Příloha č. 1 k č.j.: KRPT-156761-3/ČJ-2025-070206
Příloha je nedílnou součástí vyjádření PČR v němž
jsou uvedeny podmínky, které musí být splněny.

Zodp. projektant	Jiří BŘENEK		Jiří Břenek projektová činnost Na Obecní 1528/10, 700 30 Ostrava-Hrabůvka IČ : 11550937 tel.: 737331962		
Vypracoval	Jiří BŘENEK				
Kreslil	Jiří BŘENEK				
Kontrola	Jiří BŘENEK				
Akce :			Objednatel : OBEC BAŠKA		
VYBUDOVÁNÍ PŘECHODU PRO CHODCE A ÚPRAVA NAVAZUJÍCÍHO CHODNÍKU					
Příloha :			Datum	Březen, 2022	Číslo 1
			Měřítko	1: 1000	
			Umístění pevné překážky na vozovce	Archivní číslo

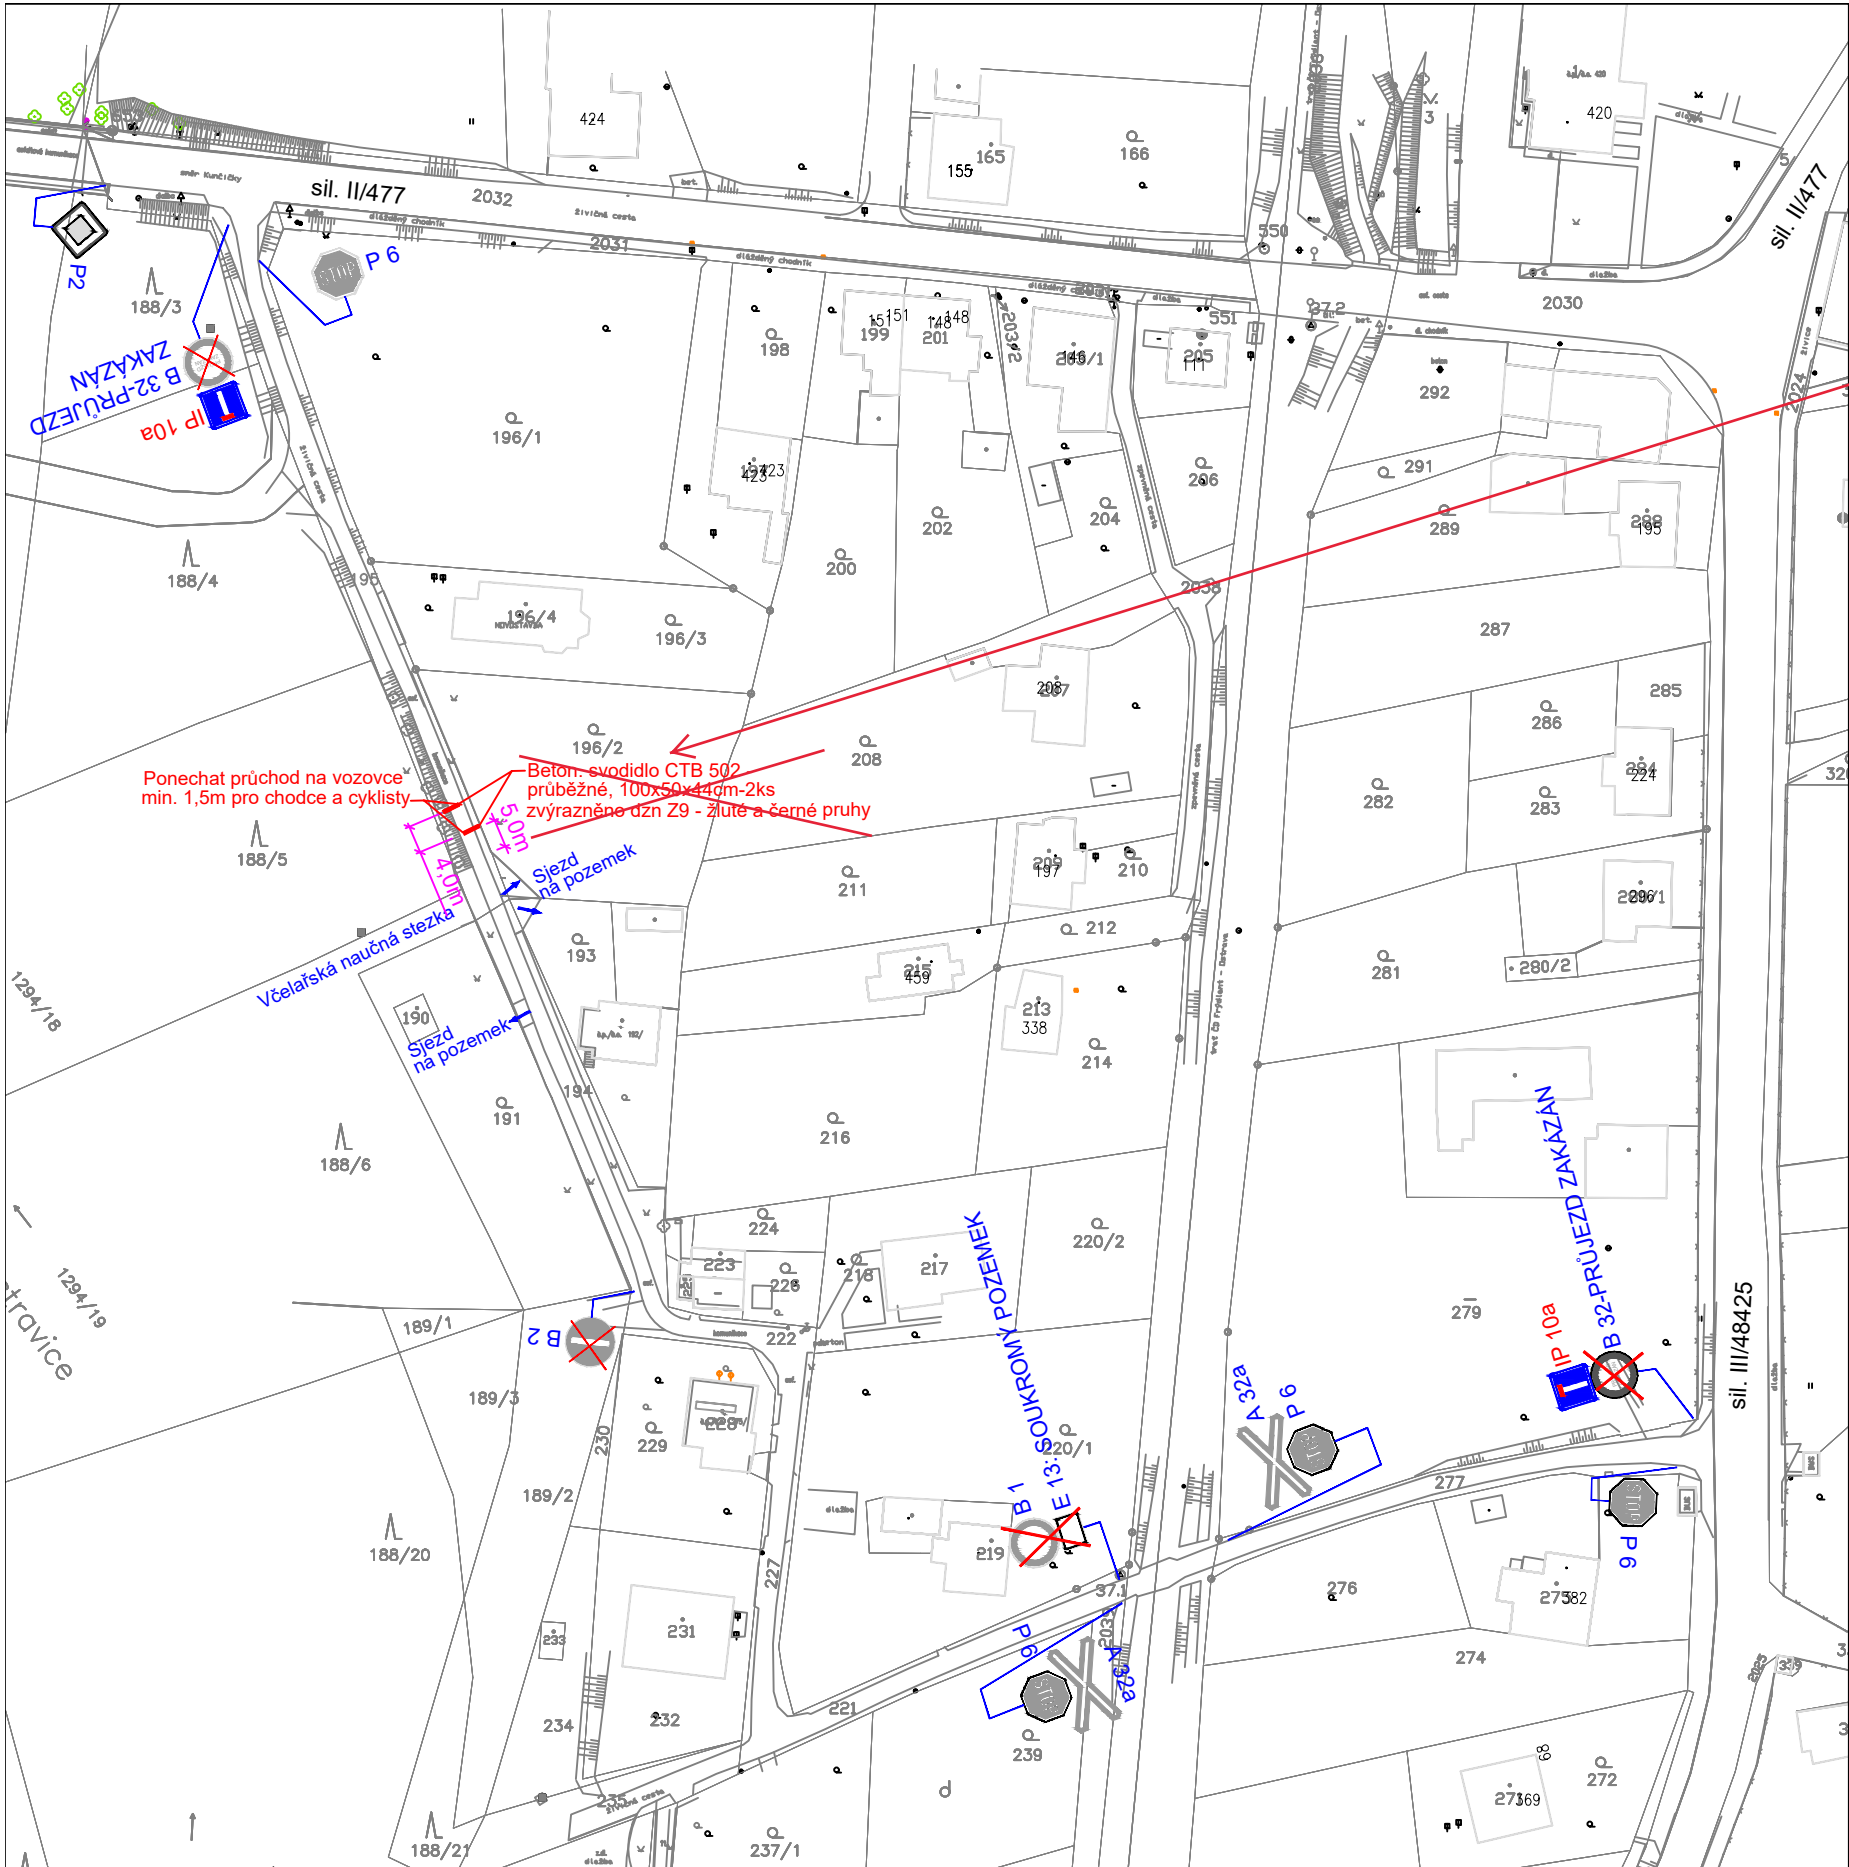
Na PK bude navržené betonové svodidlo, opatřené dopravním zařízením číslo Z9 –
Žluté a černé pruhy, nahrazeno dopravním zařízením číslo Z2 – Zábрана pro označení
uzavírky, doplněným o soustavu výstražných světel S7 (pzn. VS1), a to z důvodu
možného okamžitého zprůjezdnění dotčené PK pro vozidla IZS – integrovaného
záchranného systému.
